NON
AU BETONNAGE DE
GOURNAY SUR MARNE

Madame la commissaire-enquêtrice
Enquête publique sur le projet de modification
n°1 du PLU de Gournay-sur-Marne
Mairie de Gournay-sur-Marne
10, avenue du Maréchal Foch
93460 GOURNAY-SUR-MARNE

OBJET : Observations à enquête publique – Modification n°1 du PLU de GOURNAY-SUR-MARNE

(PLU en vigueur – PADD, p.5)

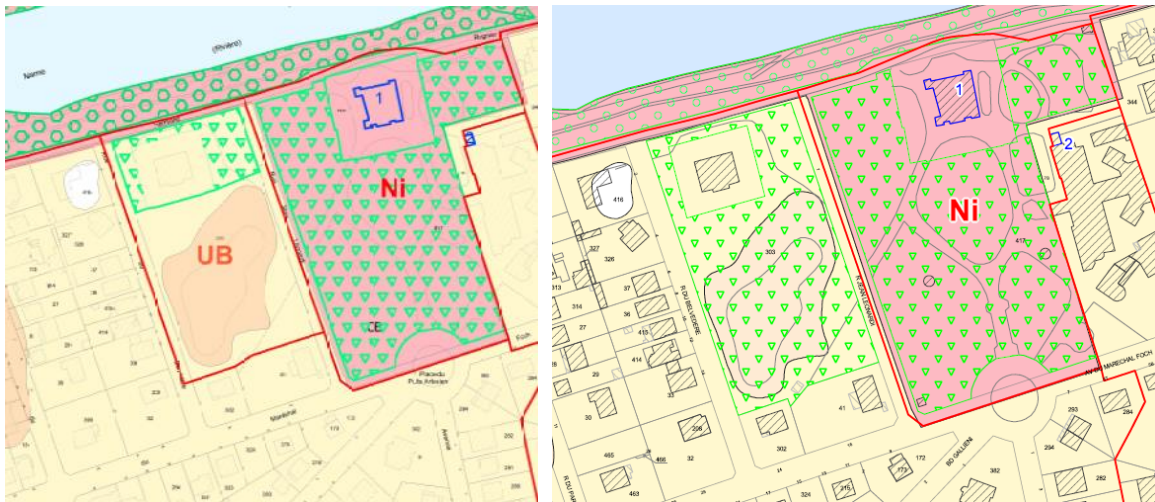
6. – Le PADD prévoit en effet d' « encadrer le renouvellement urbain des sites pouvant faire l'objet d'une évolution importante » sur la parcelle qui était destinée à l'OAP n°1 Maison de retraite.

Ce plan répond au point 1 de l'axe n°1 du PADD qui prévoit d' « encadrer le renouvellement urbain des sites pouvant faire l'objet d'une évolution importante » (PLU en vigueur – PADD, p.4).

Pourtant, la modification n°1 prévoit la suppression de cette OAP n°1, le déclassement de la parcelle d'une zone Ub en zone Ug et l'institution d'un espace paysager protégé au titre de l'article L. 113-1 du code de l'urbanisme sur la quasi-intégralité de la parcelle :

Au vu du classement en zone Ug et de l'identification de la quasi-intégralité de la parcelle en espace paysager protégé, cette parcelle ne pourra faire l'objet ni d'un renouvellement urbain ni d'une évolution importante.

Cette modification entraîne donc un changement des orientations du PADD pour ce motif.

(PLU en vigueur – Plan de zonage / PLU modifié arrêté – Plan de zonage)

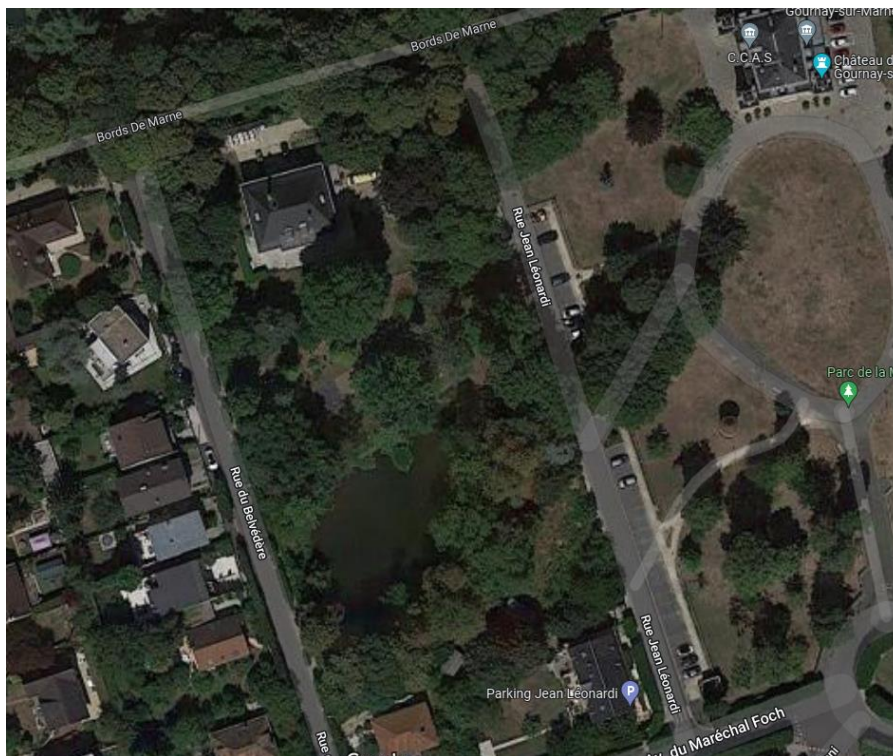
16. – La parcelle cadastrée B 303 était initialement classée en zone Ub avec une OAP n°1.

La modification n°1 prévoit la suppression de cette OAP n°1, le déclassement de la parcelle d'une zone Ub en zone Ug et l'institution d'un espace paysager protégé au titre de l'article L. 113-1 du code de l'urbanisme sur la quasi-intégralité de la parcelle :

La zone Ug correspond à la zone pavillonnaire à vocation résidentielle.

Or cette parcelle n'est aucunement pavillonnaire et n'a aucune vocation résidentielle.

17. – Cette parcelle aurait dû faire l'objet d'un classement en zone naturelle.

18. – Or, afin de préserver la parcelle de toute constructibilité, il convenait de classer cette parcelle en zone naturelle.
